ARRÊTÉ PRÉFECTORAL COMPLÉMENTAIRE N°2026-DPP-CDD-63

Portant modification à l'aménagement du casier Ventavon II de l'Installation de Stockage de Déchets Non Dangereux située lieu-dit « le Beynon » sur la commune de Ventavon exploitée par la société Alpes Assainissement (n° SIRET 351 701 453 00075)

Annexe 1 : Caractéristiques géométriques du sous-casier A de l'ISDND « Ventavon II » (en bleu)

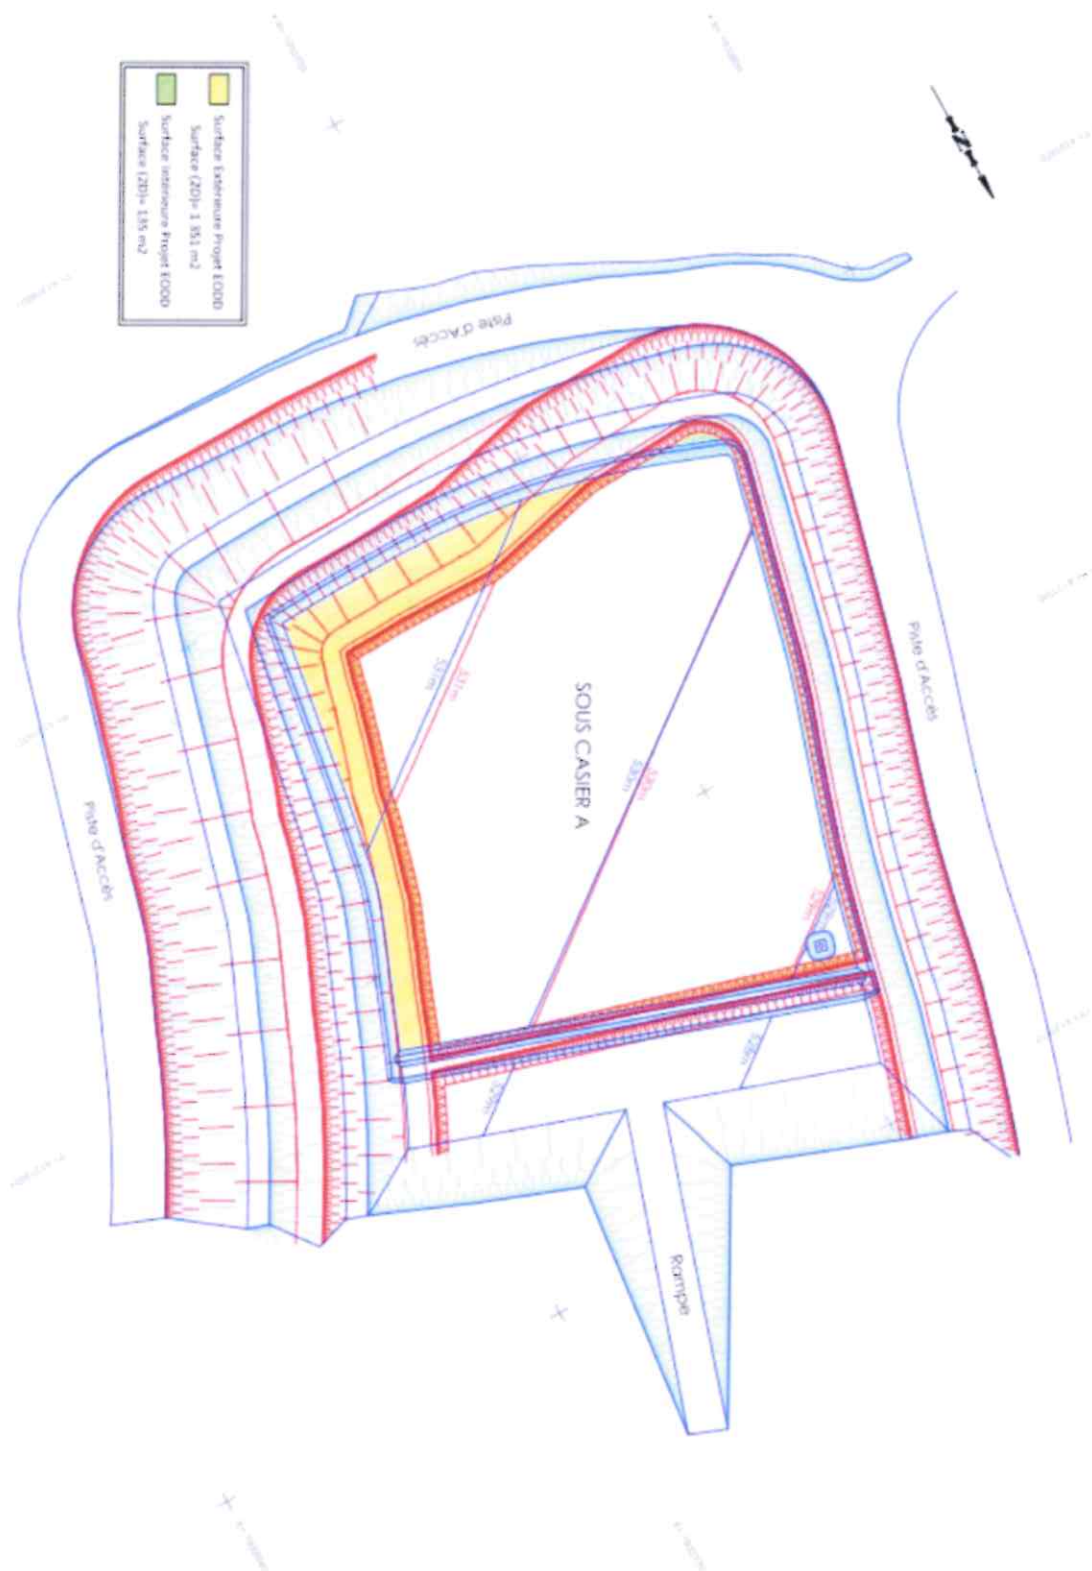
Article 2 : Modification de l'article 5 de l'arrêté n°2026-DPP-CDD-06 du 20 janvier 2026 susvisé, géométrie du sous-casier A :

Les caractéristiques géométriques du sous-casier A de l'Installation de Stockage de Déchets Non Dangereux (ISDND) autorisée « Ventavon II » sont indiquées sur le plan fourni en annexe 1 du présent arrêté.
